PIANO PARTICOLAREGGIATO DI INIZIATIVA PRIVATA

SCHEDA N. 2: AREA DI FONDO PANA

VERIFICA PREVISIONALE DI IMPATTO ACUSTICO

**REVISIONE DI LAVORO
SUCCESSIVA AL RECEPIMENTO DEI PARERI DEGLI ENTI**

Schema collocazione recinzioni

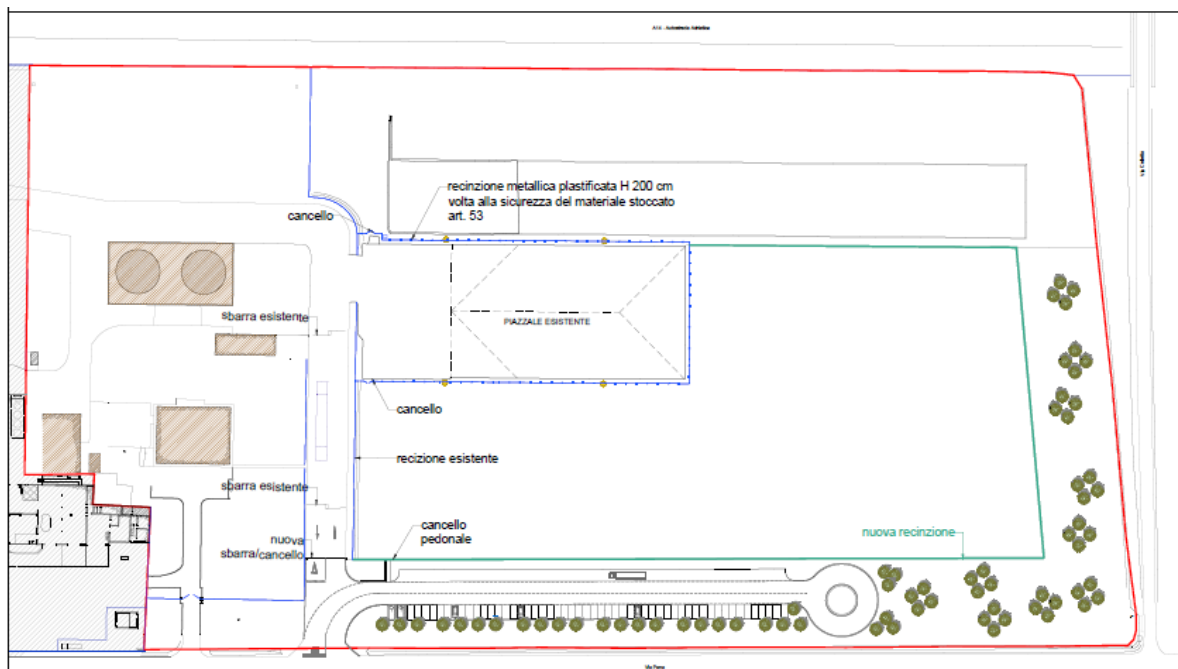
3. Inquinamento Acustico: Nella documentazione presentata di “ Verifica previsionale di impatto acustico (Rev.1 del 27/02/2022)” la simulazione acustica e di conseguenza il calcolo del residuo al recettore Rec.B è stata effettuata con una ipotesi, per i fabbricati di progetto, di massima sagoma ammissibile che comporta la schermatura, al recettore, del rumore autostradale. Nelle planimetrie di piano dovrà pertanto essere riportato la configurazione probabile per i previsti manufatti edilizi nell’area 3 a disposizione per edificazione. Nel caso di ingombri diversi o inferiori la valutazione di impatto acustico dovrà essere conseguente a simulazione aggiornata.

Il Piano individua:

- un’area a disposizione per l’edificazione di manufatti edilizi con l’indicazione delle superfici delle altezze massime consentite e delle linee di massimo ingombro in cui sarà possibile anche la realizzazione di nuovi piazzali per il deposito delle vinacce in ampliamento a quello esistente;
- un’area dove vengono individuate le quote di standard pubblico (parcheggio e verde) così come prescritto dalla scheda n.2 “Area di Fondo Pana”;
- un’area per l’espansione del bacino di laminazione individuata in prossimità del fronte autostradale fuori dalla fascia di rispetto di 30 metri;

Si precisa che l’edificazione di nuovi fabbricati, che si prevede di utilizzare in qualità di depositi e magazzini, sarà a servizio dell’attività produttiva già esistente.

L’area privata oggetto di questo Piano Particolareggiato verrà recintata con rete metallica plastificata di altezza pari a 200 cm, la quale si integrerà con le recinzioni già esistenti in modo da circoscrivere interamente il lotto privato a cui si accederà dall’unico accesso carrabile in fregio al piazzale delle vinacce oppure dal cancellino pedonale adiacente il parcheggio di uso pubblico.

Ad oggi non si prevede la realizzazione su tale area di fabbricati per l'installazione di nuovi impianti di lavorazione, ma soltanto il mantenimento della capacità edificatoria.

La vera e propria espansione dello stabilimento è prevista, in futuro, attraverso la costruzione di fabbricati con destinazione di depositi/magazzini di materie prime e prodotti finiti in risposta alle esigenze di nuove aree di stoccaggio dell'attività.

L'altezza massima dell'edificio, come da indicazioni di scheda, non dovrà superare i 12m, ma ad oggi non sono stati individuate né le sagome, né la posizione dei futuri volumi, soltanto l'area di potenziale edificazione, ottenuta per risulta da quanto già attuato e dalle fasce di rispetto di zona:

L'ipotetico volume edificato inserito in mappa per la modellazione d'area appare dunque consono alle esigenze della ditta, pur non avendo ad oggi individuato in via definitiva la possibile estensione e/o il posizionamento dell'edificio che potrà essere realizzato in futuro a servizio dell'attività.
